令03原機（大安）058
令和3年10月6日

国立研究開発法人日本原子力研究開発機構大洗研究所（南地区）
核燃料物質使用施設等保安規定の変更認可申請の補正について

国立研究開発法人日本原子力研究開発機構大洗研究所（南地区）
核燃料物質使用施設等保安規定の補正

新旧対照表
(現行－補正後)

第2除染セル	(燃料集合体の場合) *2 30,040 - プルトニウム	第2除染セル	(燃料集合体の場合) *2 30,040 - プルトニウム

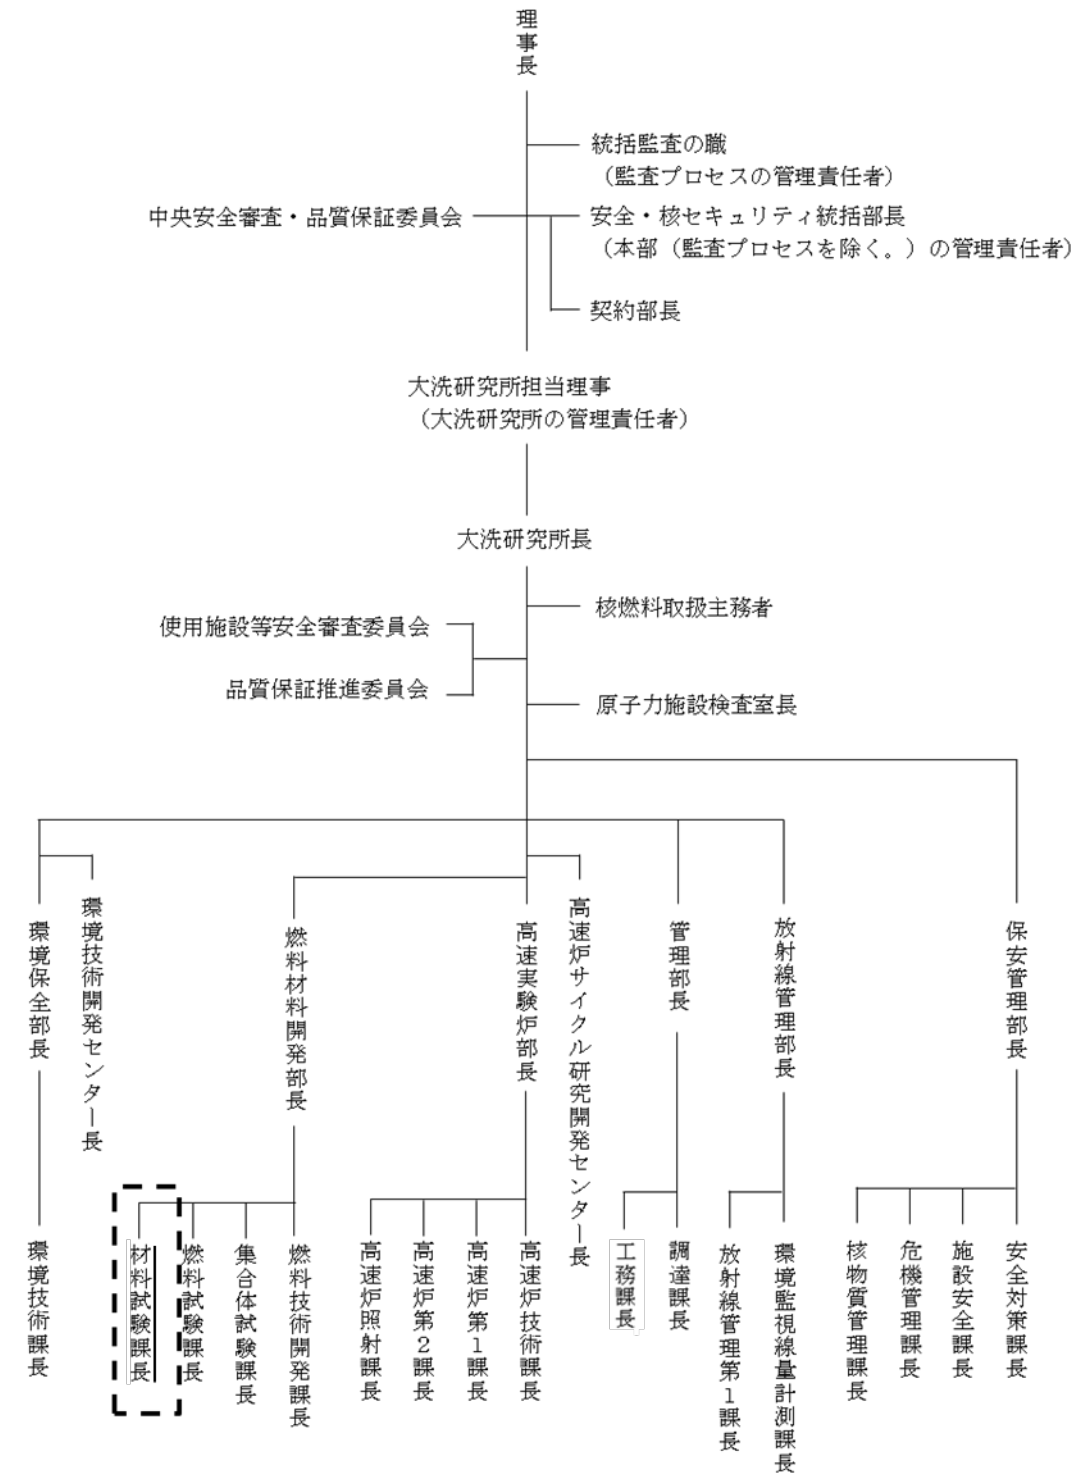
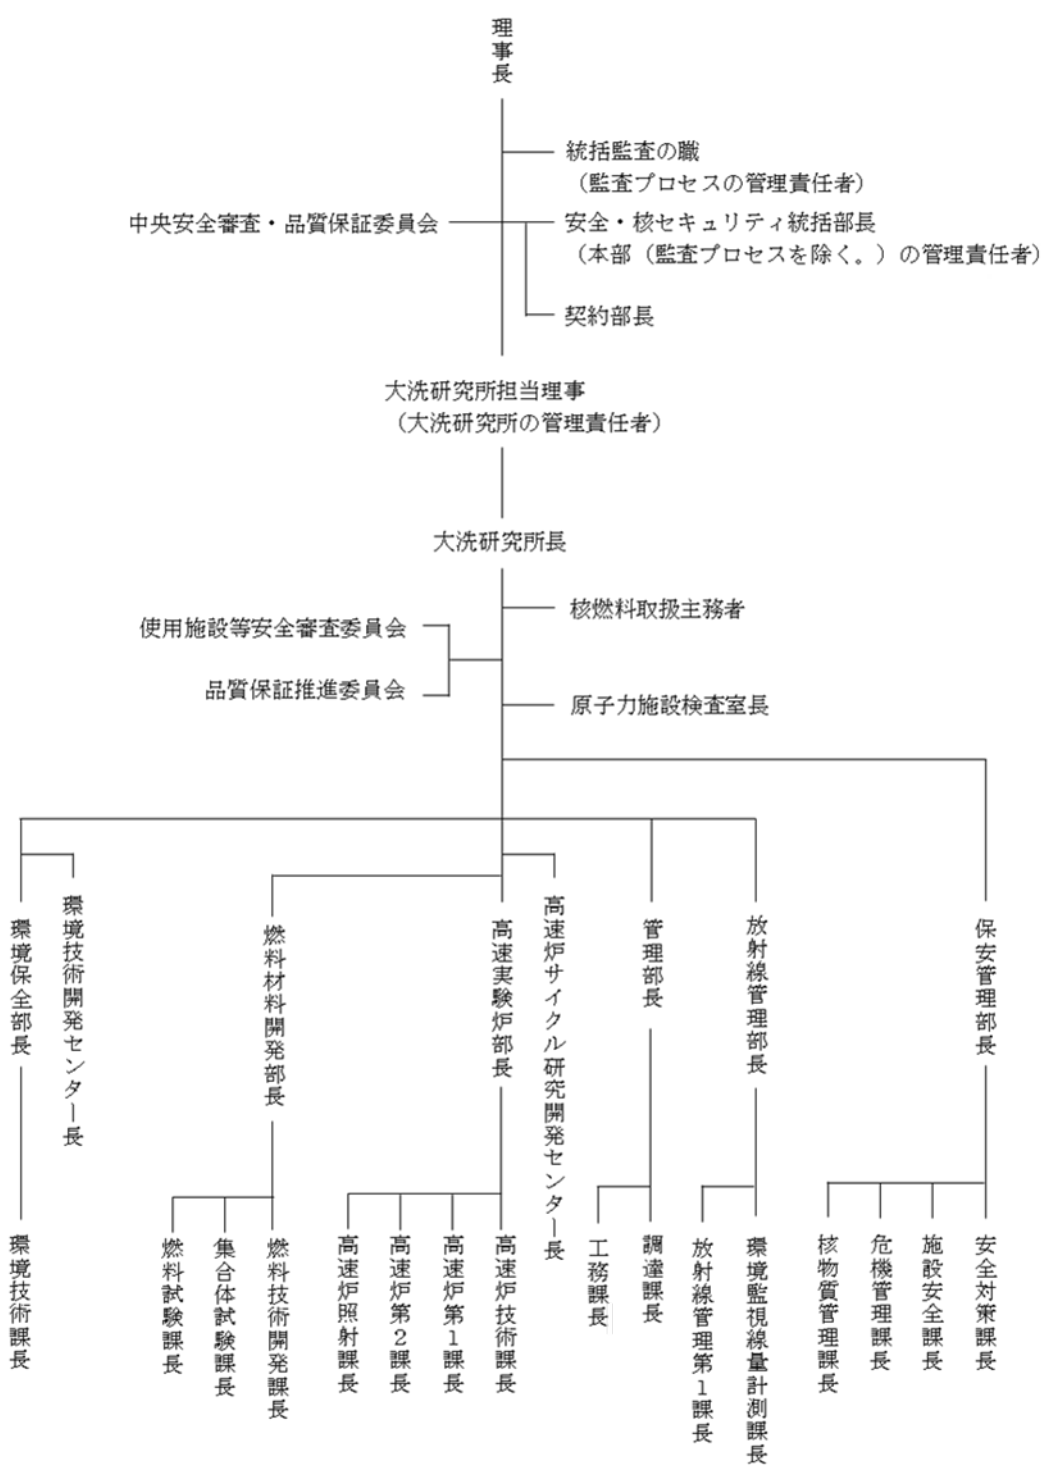
ラジオグラフィセル	3,220 - プルトニウム 9,350 - 濃縮ウラン 35,000 - 劣化ウラン 1,000 - 天然ウラン 50 - トリウム	ラジオグラフィセル	3,220 - プルトニウム 9,350 - 濃縮ウラン 35,000 - 劣化ウラン 1,000 - 天然ウラン 50 - トリウム	
金相セル	220 - プルトニウム、ウラン-235の合計量	金相セル	220 - プルトニウム、ウラン-235の合計量	
ホットリペア室	220 - プルトニウム、ウラン-235の合計量	ホットリペア室	220 - プルトニウム、ウラン-235の合計量	
コンタクトリペア室	220 - プルトニウム、ウラン-235の合計量	コンタクトリペア室	220 - プルトニウム、ウラン-235の合計量	
		<u>電顕室</u>	<u>220 - プルトニウム、ウラン-235の合計量</u>	核燃料物質の使用 場所の追加に伴う
		<u>実験室</u>	<u>220 - プルトニウム、ウラン-235の合計量</u>

CT検査室	8,940 - プルトニウム 9,350 - 濃縮ウラン 74,000 - 劣化ウラン 1,000 - 天然ウラン 50 - トリウム	*1	CT検査室	8,940 - プルトニウム 9,350 - 濃縮ウラン 74,000 - 劣化ウラン 1,000 - 天然ウラン 50 - トリウム	*1
*1：乾燥系に限る。 *2：形状管理による条件。 注；AGF及UMMFのキャスクを使用する場合は、当該キャスクの制限量に従う。		*1：乾燥系に限る。 *2：形状管理による条件。 注；AGFのキャスクを使用する場合は、当該キャスクの制限量に従う。		施行令第41条非 該当のため削除 項番の繰り上げ
